SOUNDEX

STADSHUS

STADS- OCH RÅDHUS

i Linköping

Vedi il duomo.

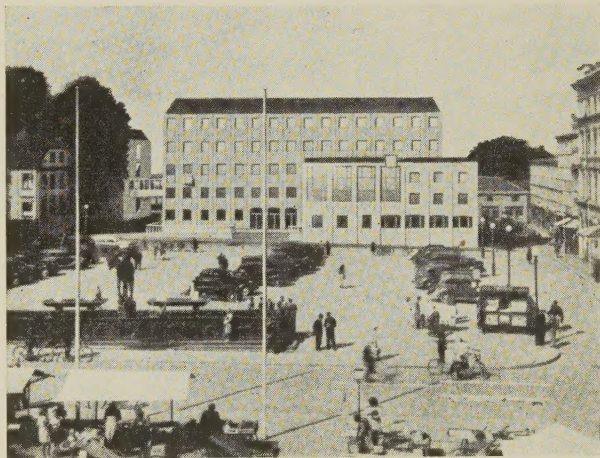
Första priset »Vedi il duomo» har sin styrka i ut-
formningen av kvarteret Basfiolen. Förslaget visar
en mycket god framkomlig väg och bör vid en över-
arbetning kunna få en mera harmoniskt proportione-
rad torgfasad. Det finns många praktiska detaljer i
förslaget, speciellt indragningen av fasaden mot Hant-
verkargatan och utformningen av en parkeringsficka
där, varigenom hushöjdernas relation till gatubreddens
också beaktats. Stadsplanetekniska hänsyn är i all-
mänhet eljest ganska sällsynta i tävlingar av detta
slag.

Tre bågare blandat.

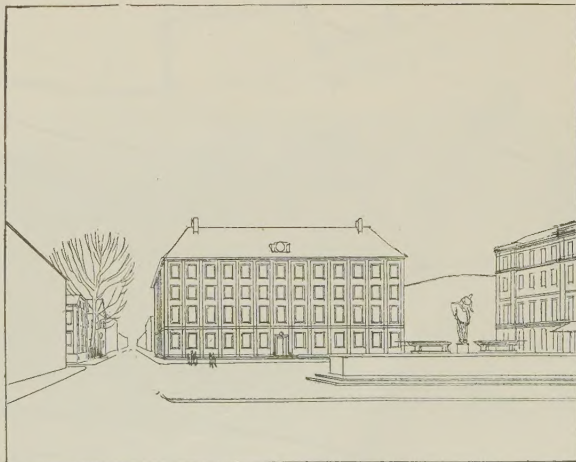
I kv. Basfiolen föreslås en hallbyggnad av måttliga plandimensioner, och ansluten till denna en lägre byggnad mot torget för bl. a. stadsfullmäktige. Denna gruppering är väl genomförd och byggnaderna äro utmärkt avvägda. Stadsfullmäktigesalen har emellertid på ett okonstruktivt sätt skjutit in i huvudbyggnaden, vilket dock torde kunna avhjälpas. Fasaderna mot torget, ehuru något osjälvständigt utbildade, ha en lämplig karaktär. Planlösningen är redig. Anmärkas kan dock bl. a. att magistratens lokaler äro alltför splittrade.

Bebyggelsen i kv. Ambrosia är något enformig men har väl studerade planer. Byggnaden utefter Ågatan, vars fasader äro torra och schematiska, är alltför hög i den närmast domkyrkan belägna delen och skymmer kyrkan från Ågatan sett. Byggnadskostnaden intar ett medelvärde.

»Sensommarnätter». 2:a pris 4000 kr. Arkitekter SAR E. F. Dahl och A. Strömdahl, Stockholm.

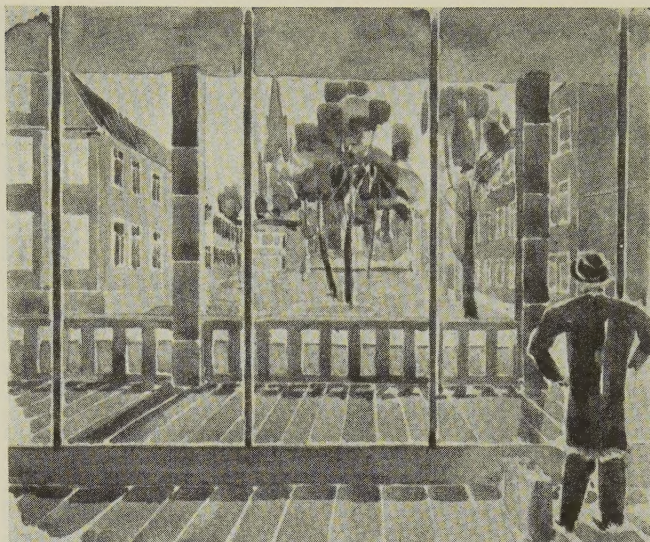
Bebyggelsen är trevligt och förtjänstfullt anordnad med en högre välproportionerad del vid Stora Torget och lägre längor utmed Domkyrkogatan och Ägatan, vilka passa bra till dessa gators gammaldags karaktär. Bebyggelsen i kv. Ambrosia har fyndighet och omväxling och hör till de lösningar som förmått öppna mot kyrkan genom kvarteret och ändå icke stänga perspektivet i Ägatan. Bebyggelsen av torgkvarteret är för hög i förhållande till Hantverkaregatan och Ägatan bredd.

Det ur vissa synpunkter goda huvudgreppet motsvaras tyvärr icke av lika goda planer. Hallen i huvudbyggnaden är onödigt stor. Trapporna äro något oklart förlagda och ej väl utformade, båda de stora sessionssalarna med tillhörande utrymmen äro mindre väl studerade och de lokaler som förlagts bakom arkaden vid torget få dålig belysning. Lokalgrupperingen är annars i stort sett riktig. Den övertäckta hallen borde med sina stora mått hellre gjorts som en öppen gård.

Fasaderna ha en passande skala och god utformning. Lämpligheten av huvudfasadens arkad mot torget kan ifrågasättas, eftersom lokalerna bakom densamma få alltför dåligt ljus, och den dessutom icke ens av utseendeskäl synes motiverad.

Reservutrymmen äro mycket för små. Byggnadskostnaden är jämförelsevis hög.

»**Parken och torget**». 1:a pris 5000 kr. Arkitekter SAR Per-Axel Ekholm och Sidney White, Stockholm.

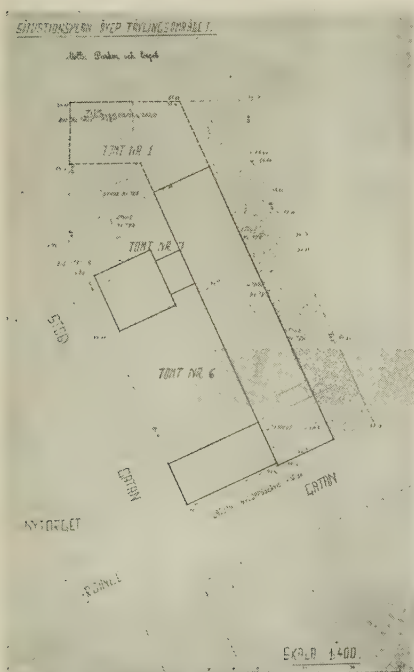
Det är ett enkelt och klart förslag med en vacker uppdelning av byggnadsmassorna och en riktig och måttfull avvägning i planen. Den långa mittkorridoren i huvudkontorsbyggnaden är dock väl monoton.

Butiksflygeln mot Röngeгатan kan med fördel sänkas till I vån. med hänsyn till de lokaler, som förslagsställaren förlagt dit.

Byggnadens tyngdpunkt, den markerat framskjutande byggnaden, som innehåller entré och fullmäktigesalar, är också onödigt hög.

Stadsfullmäktigesalen i översta våningen kan dock utan olägenhet sänkas något. Den öppna entréportiken är alltför uppfylld av pelare. Trevnaden med denna portik kan överhuvud ifrågasättas. Att delvis bygga kring med

väggar till en sluten entréhall skulle kanhända vara en fördel.

Fasaderna ha delvis monoton karaktär men ha stora möjligheter att förrikas.

»Stork». Ovan: Sektion. Skala 1:600.
T. h.: Situationsplan. Skala 1:1600.

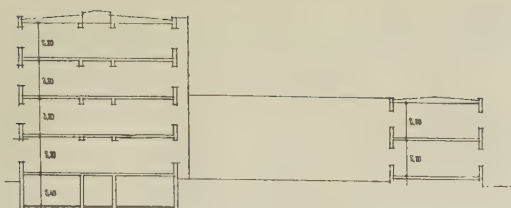
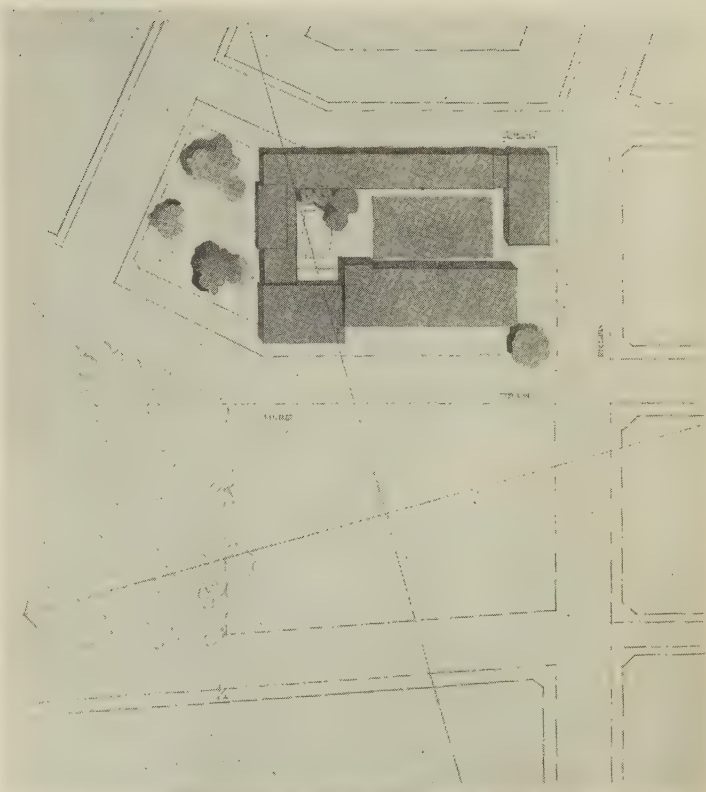
Byggnaden är uppdelad i ett flertal enheter av olika storlekar grupperade kring en gård, som delvis öppnar sig mot söder.

Förslaget är utformat med stor klarhet och är grundligt genomstuderat. Det har en ganska fin rörlighet och mjukhet i sin plan, med en känsla för måttfullhet och trevnad. Det är enkelt och byggbart.

Fyravåningarslängan mot torget kan dock verka tung och skuggande för den jämförelsevis smala gården.

Fasaderna äro i vissa delar schematiskt utformade.

Utbyggnad ej lätt att genomföra.

»Miljö». 3:e pris 2300 kr. Arkitekt SAR Hans Westman med biträde av ingenjör Sandin.

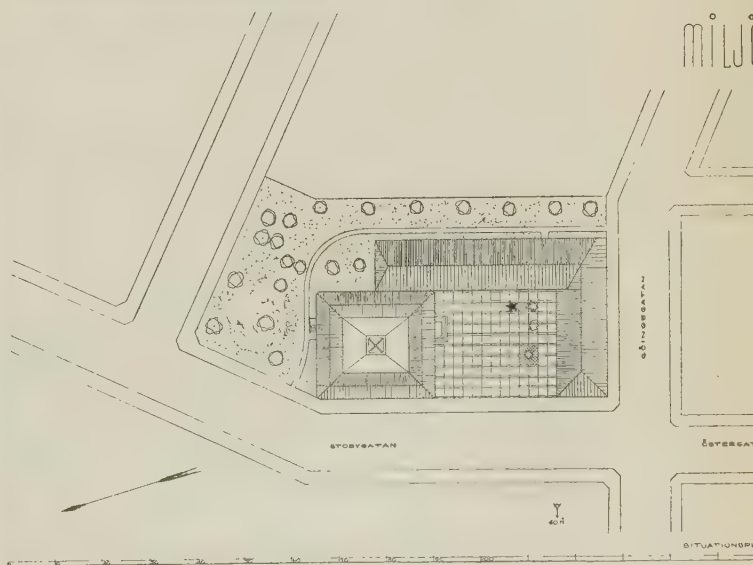
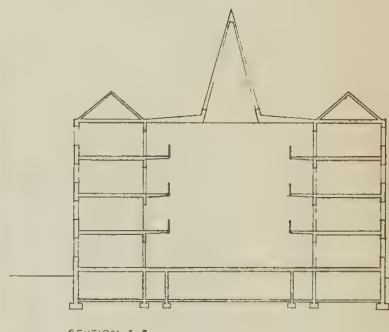
Har en viss rörlig uppdelning, som är sympatisk. Speciellt är entréplatsen trivsamt och ansluter sig vackert till torget.

Förslaget är genomstuderat och skickligt löst. Men uppdelningen av lokalerna i de olika byggnadskropparna är inte alltid klart motiverad.

Den stora byggnadskroppen mot torget är massiv och tung i sitt yttre. Mitthallen är ganska fängselslik i interiörbilden.

Fasaderna ha trots ett kvalificerat arbete genomgående en något komplicerad och affekterad karaktär och ha delvis en ganska dystert uppsyn.

Utbyggnadsmöjligheterna svåra att genomföra.

Perspektiv och bottenplan; skala 1:600, av motto »Jämtlands vapen alt. Lagboken».

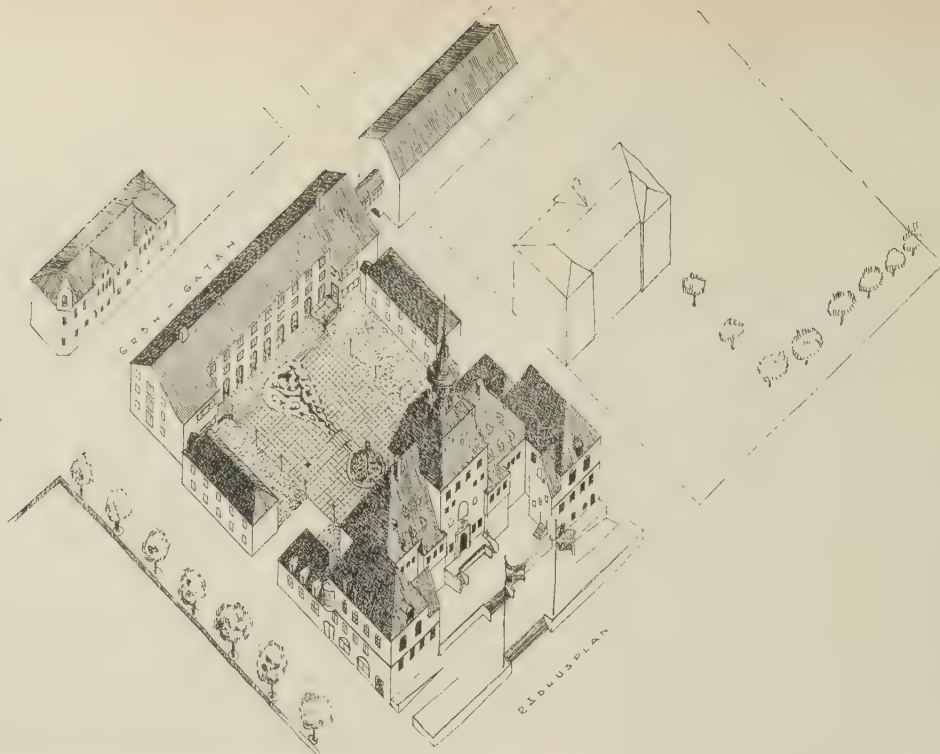
Författaren har med utnyttjande av den östra delen av kvarteret Lagboken sökt fullborda rådhuset och skapa en sluten och vacker gårdsbild. Den föreslagna bäcken och spegeldammen böra dock utgå, enär de verka främmande i miljön. Entréerna äro splittrade och ur övervakningssynpunkt mindre tillfredsställande. Trapporna äro indirekt belysta, vilket knappast hade varit nödvändigt. Första etappens lokalbehov är väl tillgodosett inom den föreslagna huvudbyggnaden. Den andra etappens lokalbehov kan möjligen rymmas inom de två mindre flyglarna. De norra och södra fasadernas utformning är ej övertygande. Gårdsfasaderna ha utformats med en viss känsla för samhörighet med rådhuset. Byggnadskostnaderna äro måttliga.

»**Hellre Kokboken än Lagboken.**» Arkitekter SAR S. Ancker, B. Gate och S. Lindegren, Stockholm.

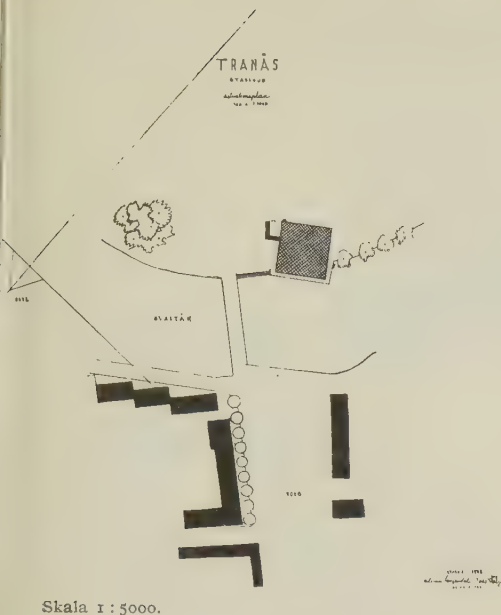
Förslaget huvudgrepp är synnerligen gott, och de olika byggnadskropparna ha erhållit en naturlig inplacering såväl i terrängen som i förhållande till flickskolan. Huvudentrén, som förlagts till Rådhusgatan, ligger väl till, och de inre kommunikationerna äro goda och väl lösta, även om huvudtrappans läge torde kunna diskuteras. Hallen i huvudbyggnaden har med sina relativt tränga mått dock goda proportioner. Dispositionen av lokalutrymmena är icke alltid väl genomtänkt, men detta synes vid en genomarbetning gå att lösa. Med hänsyn till de olika byggnadsetapperna hade panncentralen lämpligen bort förläggas till första etappens byggnad. Entréerna till avlöningskontoret och garagen äro mindre väl lösta och sönderstycka på ett olyckligt sätt den mot söder öppna gården. Fasaderna ha i stort sett ett värdat utförande. Byggnadskostnaderna äro måttliga.
